Projekt 10

WESTSTRASSE

5. Rang | 5. Preis

Architektur

Situationsmodell 1:500

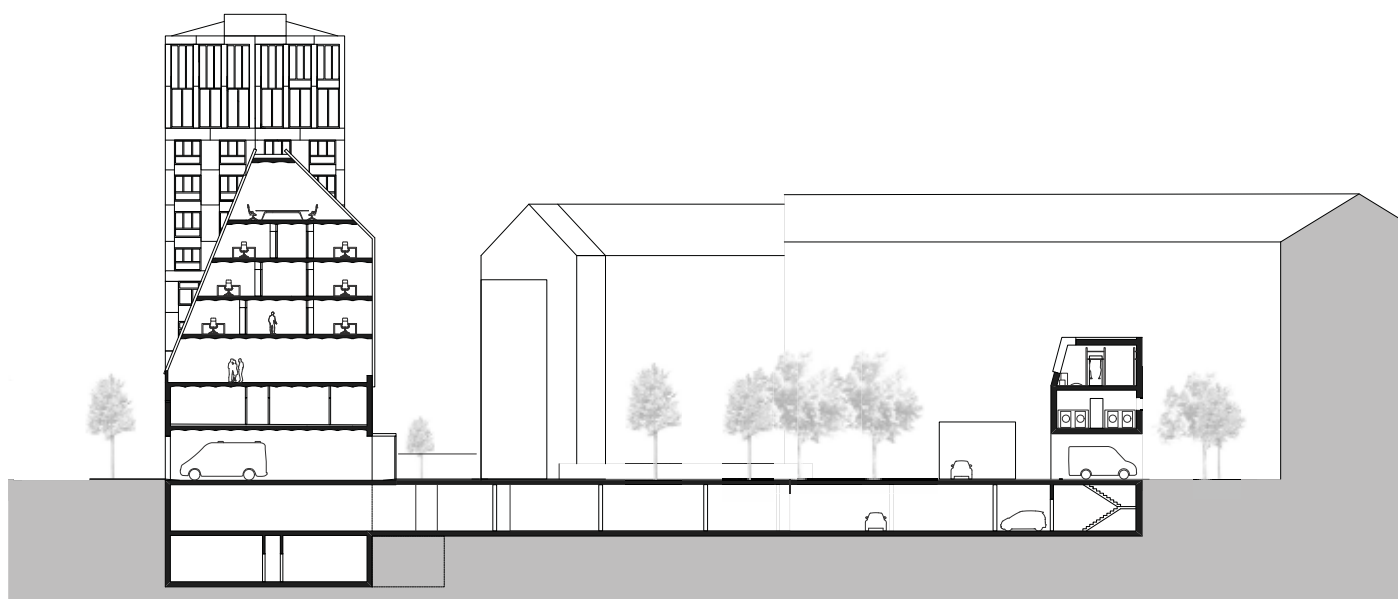
In der städtebaulichen Setzung löst sich der Baukörper mittels einer konsequent durchdachten Zäsur von der alten Brandwache ab. In der Ambivalenz zwischen quartiertypischen Merkmalen und Sonderstellung wagt das Projektteam von «WESTSTRASSE» einen volumetrisch spielerischen Umgang. Die Legitimation, sich als Infrastrukturbau zu differenzieren, wird durch den architektonischen Ausdruck unterstrichen. Dieser Ansatz erscheint architektonisch interessant, auch wenn der Anspruch an die Übernahme quartiertypischer Merkmale gänzlich ausser Acht gelassen wird und damit die städtebauliche Einordnung intensive Diskussionen auslöst. Zwischen der Brandwache und dem «Hohen Haus West» schafft der Neubau eine Zwischenhöhe, welche die quartiertvorherrschenden baurechtlich möglichen fünf Geschosse überragt.

1. und 2. Obergeschoss 1:600

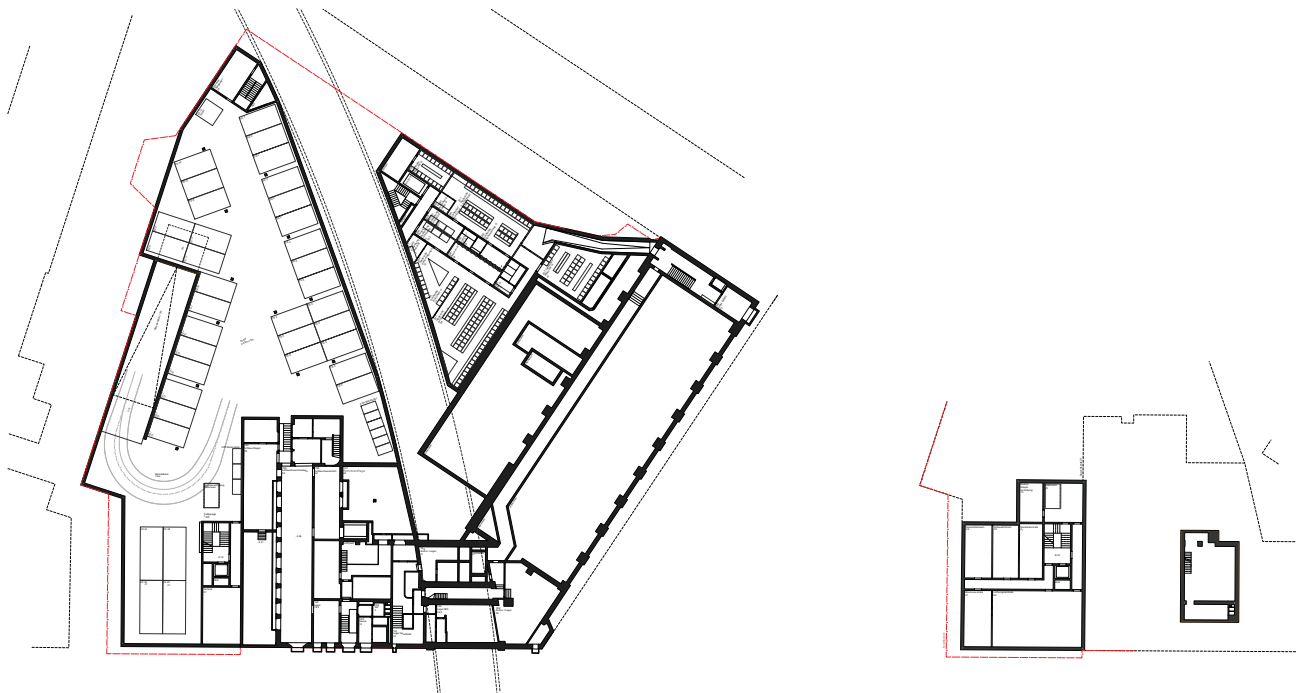
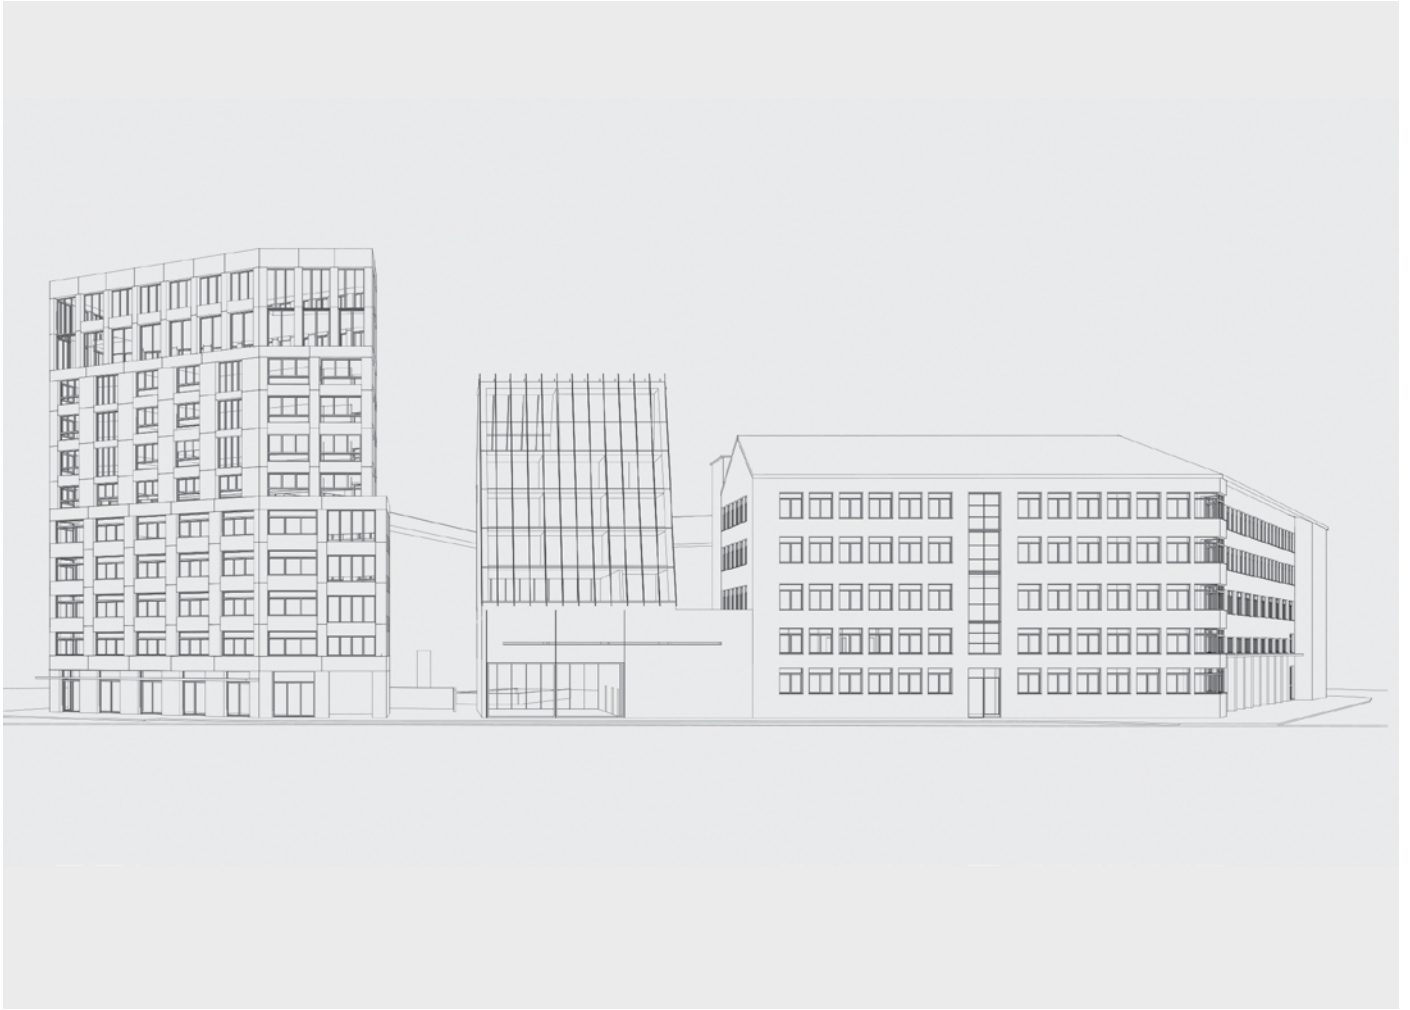
funktioniert gut, dennoch führt die Trennung der zwei Baukörper zu betrieblichen Defizits. Es fehlt eine zusätzliche gedeckte, wettergeschützte Verbindung im 2. Obergeschoss. Diese ist infolge kurzer Einsatzwege unabdingbar. Im Hofgebäude sind Wäsche- und Fitnessraum angeordnet. Der Fitnessraum liegt damit betrieblich nicht ganz optimal.
